Anlage 4: zur Vorlage Nr. B 24/0248 des Stuv am 04.07.2024

Hier: Eingegangene Stellungnahmen der Öffentlichkeit

## Plangebiet Sieben Eichen / Glashütter Damm

# Rahmenplanentwurf „7-Eichen – Glashütter Damm“

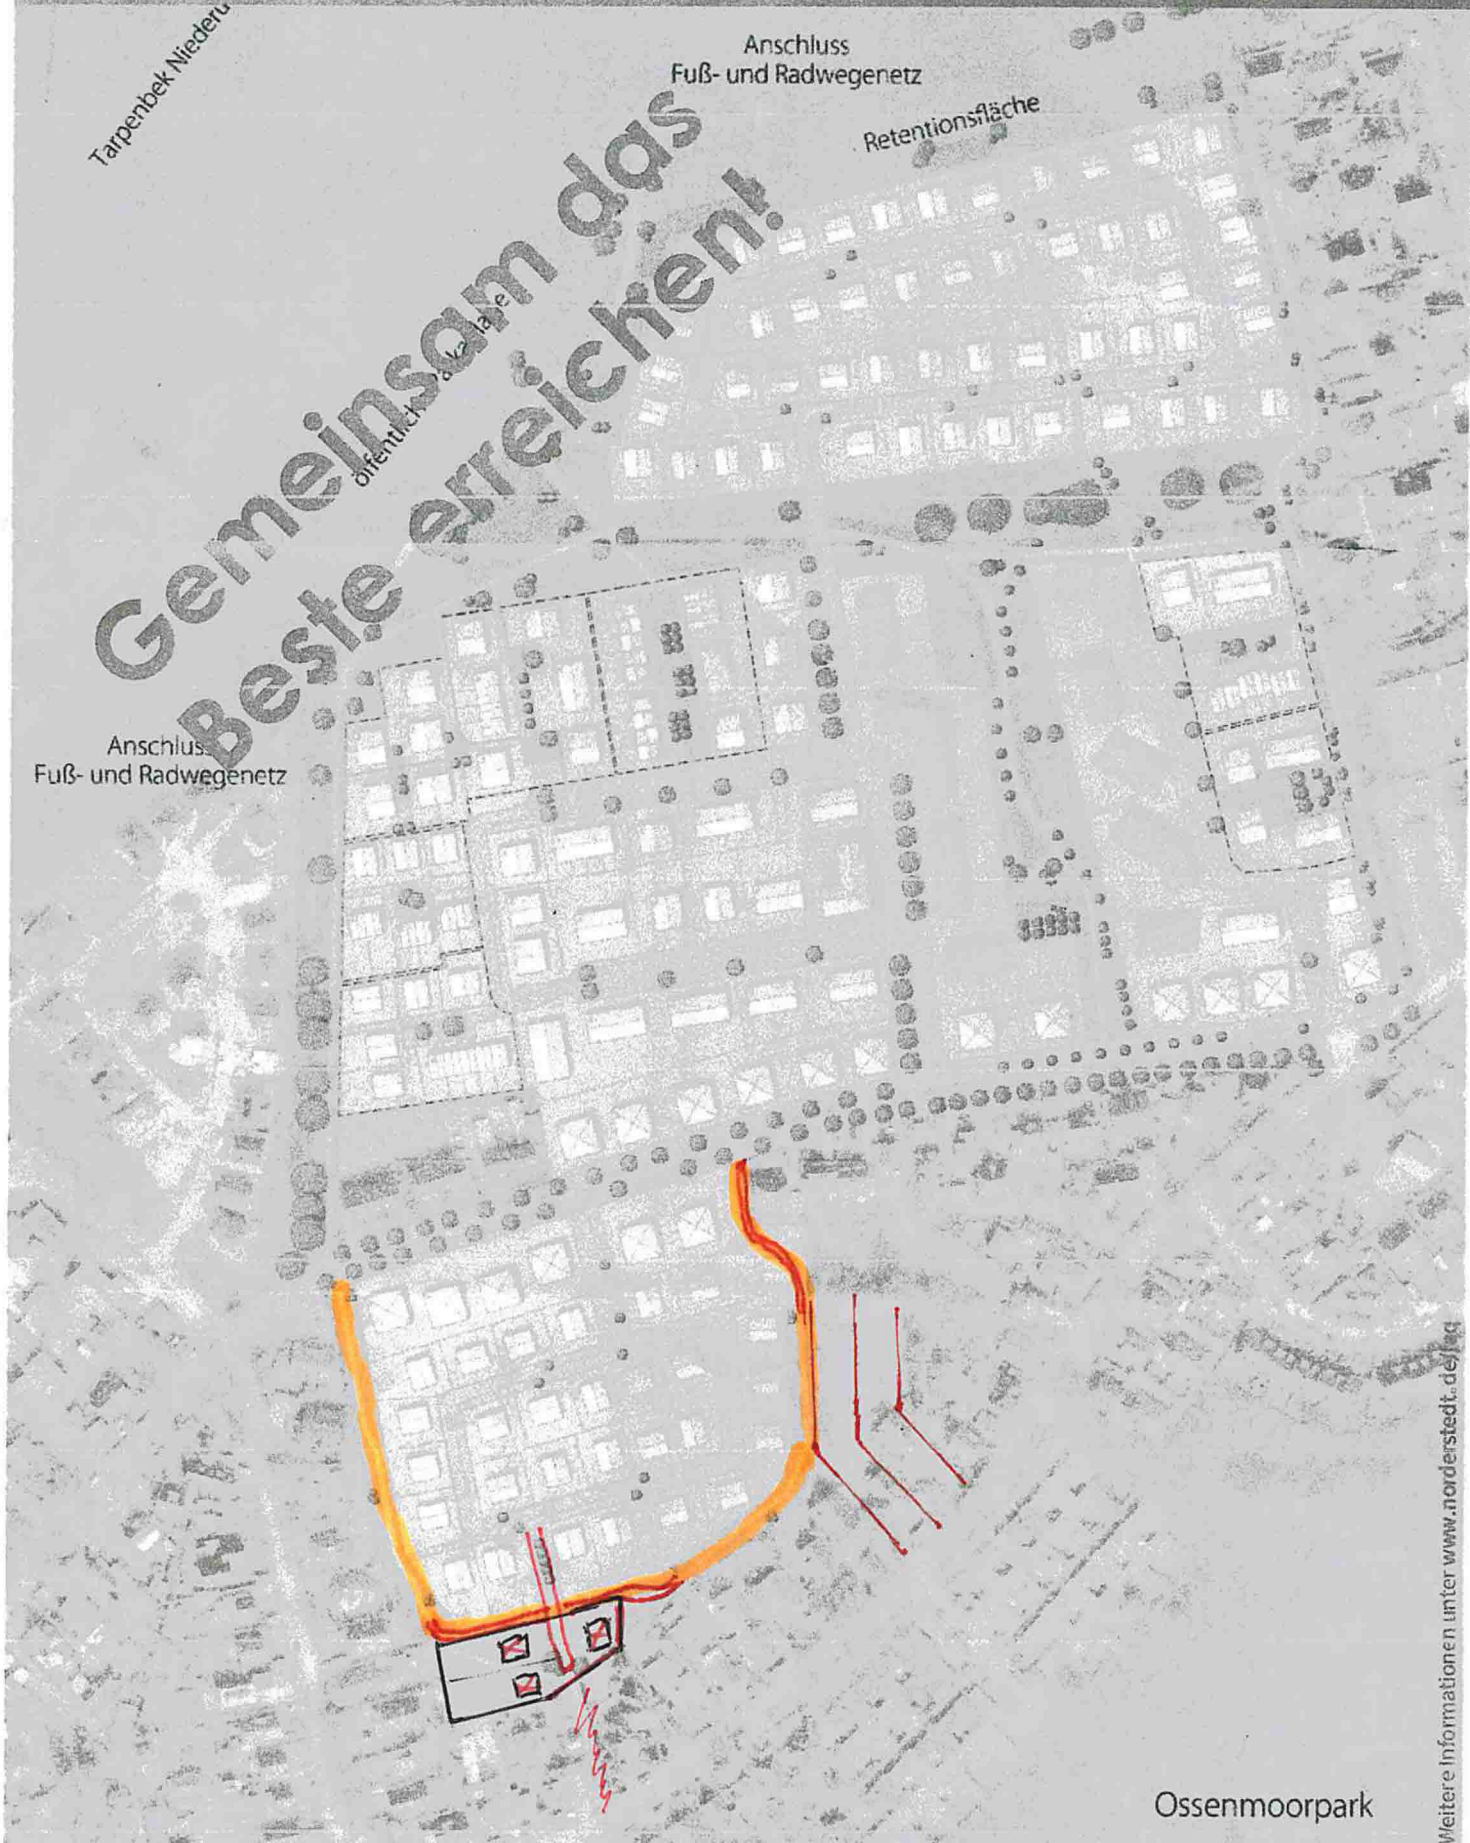
vielen Dank für Ihre Antwortmail. Wir hatten gehofft, dass der Pfeil die Anbindung darstellen soll. Dann sind wir ja beruhigt.

1. Was bedeuten die Strichlierungen bei einem Teil der Grundstücke ?
2. Was soll das Grün bei einigen grösseren Gebäuden bedeuten ?

- In dem Rahmenplanentwurf ist eine Wegeführung über das Flurstück 10/1164 dargestellt, welche bis zum Bargweg Ihrerseits geplant ist. Durch diesen geplanten Weg wäre das Wohnen für mich und meine Familie auf dem Flurstück 21/54 (sowie auch für meine Nachbarn auf dem Flurstück 21/56) stark beeinträchtigt. Dieser Weg, bei Betrachtung des vorgesehenen Bauvolumens von rd. 300 Wohneinheiten, wird eine starke Nutzung von Fußgängern, sowie Radfahrern zum Ossenmoorpark, sowie zur Segeberger Chaussee mit den Einkaufsmöglichkeiten resultieren wird. Es ist davon auszugehen, dass dadurch unvermeidbar die Geräuschkulisse zu beiden angrenzenden Grundstücken extrem zunimmt. Auf dem Flurstück 21/54 + 21/56 sind die Terrassen jeweils zu diesem geplanten Weg ausgerichtet, der somit ein Eingriff in die jeweilige Privatsphäre bedeuten würde. Dieser Weg würde gleichzeitig eine Herabsetzung des jeweiligen Grundstückswertes der beiden angrenzenden Grundstücke bedeuten.

- In dem Rahmenplanentwurf ist unser Grundstück (Flur 10/1165) als grüne Ausgleichsfläche dargestellt. Das vorbenannte Flurstück 10/1165 befindet sich in unserem Eigentum, insoweit wir durch die Planung gegenüber den anderen Grundstücksinhabern wirtschaftlich benachteiligt sind. Das Grundstück hat, nunmehr umgewidmet – als grüne Ausgleichsfläche, einen weitaus niedrigeren Verkehrswert, somit würden wir bei einem evtl. Verkauf des Flurstückes 10/1165 einen niedrigeren Verkaufspreis erzielen, als wenn wir dies als Bauland verkaufen könnten.

Sehr geehrter [REDACTED]  
die im Rahmenplanentwurf als Pfeildarstellung vorgesehene Verbindung zu Ihren Flächen ist tatsächlich als Anbindung für Baurechte auf Ihrem Grundstück zu verstehen.  
Wir nehmen Ihre Anregung aber noch einmal mit und schauen, ob wir das plangrafisch vielleicht besser darstellen können.  
Für die Veranstaltung habe ich Sie in den E-Mail Verteiler aufgenommen und werde Ihnen zu gegebener Zeit die Zugangsdaten zuschicken.  
Mit freundlichen Grüßen  
Im Auftrag  
Dipl.-Ing. Mario Helterhoff
